PHILIPS

RADIO

/00S / 38S / 54S
 /70S / 78S / 74S
 /00X / 54X / 70X
L3X95T /74X / 00E / 54E
 /70E / 74E / 00W
 /54W / 70W / 74W

SERVICE INFORMATION									
---------------------	--	--	--	--	--	--	--	--	--

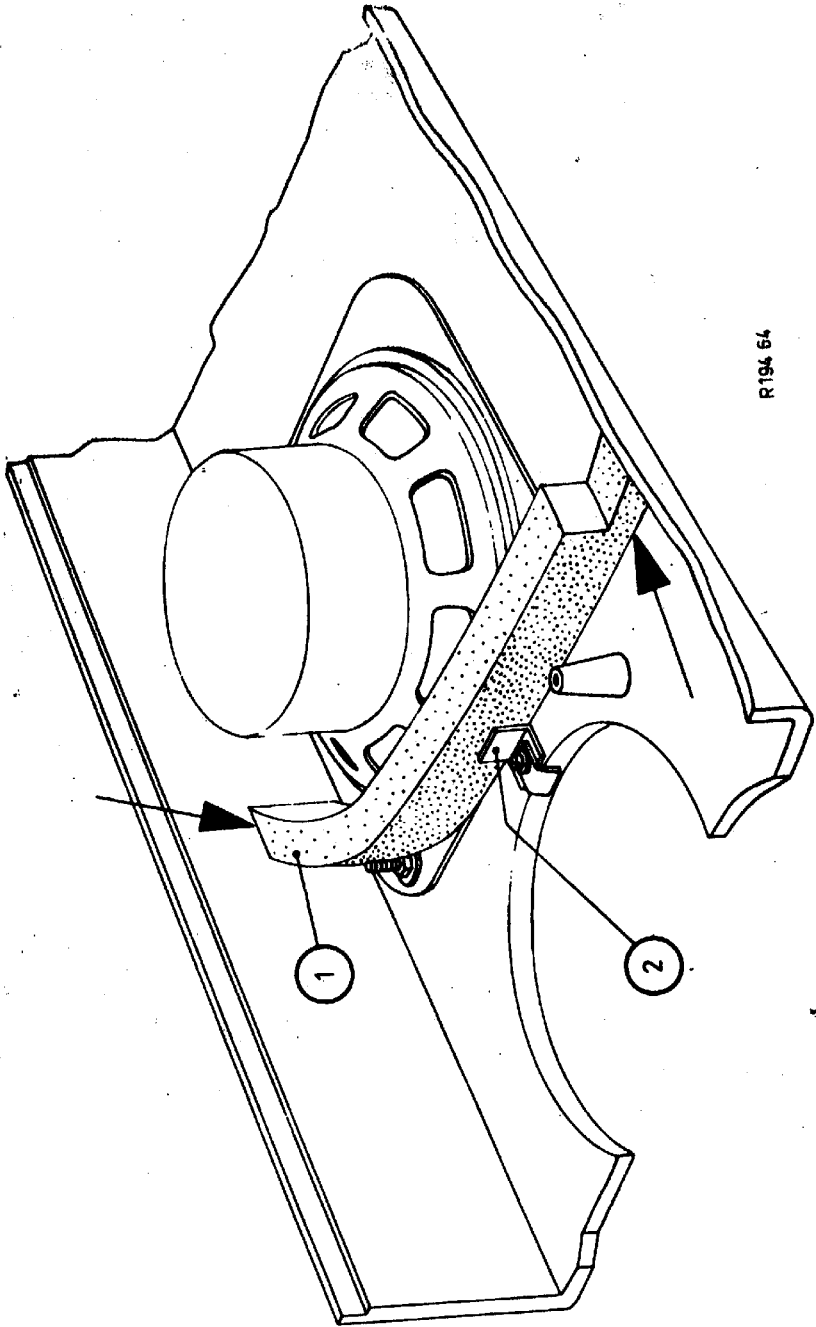
Microphonic noise

If with an L3X95T, microphonic noise occurs, this can be suppressed as follows:

1. Glue a foam plastic strip in the cabinet according to the figure attached.
2. Replace C28 20 μF by an electrolytic capacitor of 3.2 μF , code number 909/X3,2 μF .
